Deliberazione della Giunta Regionale 31 ottobre 2012, n. 14-4839

Legge Regionale n. 56/77 e s.m.i.. Comune di Masera (V.C.O.). Variante Generale 2006 al Piano Regolatore Generale Comunale vigente. Approvazione.

OGGETTO: Comune di MASERA
Provincia del VERBANO CUSIO OSSOLA
Comunità Montana Valli dell'Ossola
VARIANTE GENERALE AL P.R.G.C. 2006
CONTRODEDUZIONI ai sensi del 15° comma
Delibera di Consiglio Comunale n.2 del 11.04.2011, integrata con
Delibera di Consiglio Comunale n.13 del 26.08.2011
Pratica n.B10284, CD alla pratica n.A80701

Elenco modificazioni introdotte "ex officio" ai sensi dell'11° comma dell'art.15 della L.r.5.12.1977 n.56 e s.m.l. per le motivazioni espresse nella relazione del 15.10.2012 .

COMUNE DI MASERA - Pratica B10284-CD alla Pratica A80701
Stralcio Planimetrico n.1 costituente parte integrante dell'Allegato A

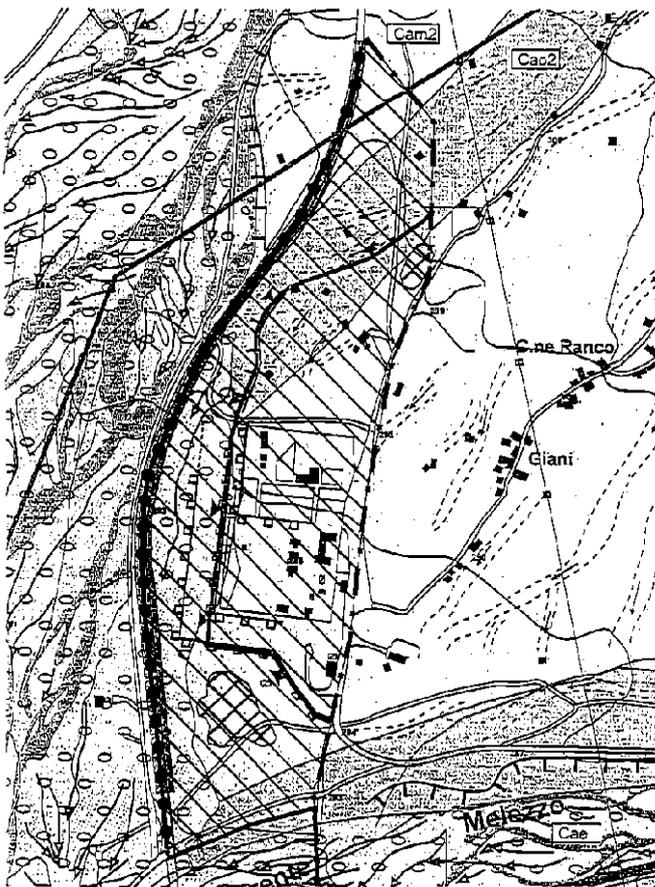
d) sulla Tav.GEO3-Tav.2, Carta geomorfologica e del dissesto (scala 1:10.000) è riportato il perimetro dell'area soggetta ad allagamento nell'evento 2000, così come individuato negli elaborati GEO8-Tav.7 e GEO14-All.14; tale area è riconosciuta con il medesimo codice descrittivo della pericolosità (EMA). Il limite dell'area situata a tergo del limite B di progetto, tra la fascia B e la fascia C, nella quale si applicano gli articoli delle N.T.A. del PAI, relativi alla fascia B escludendone l'applicazione delle aree a tergo debba intendersi quale areale interessabile da esondazione per piene associate ad un tempo di ritorno di 200 anni su cui applicare, anche parzialmente le norme relative alla fascia B fino alla realizzazione o adeguamento delle opere programmate è quello indicato nello Stralcio planimetrico n.1.
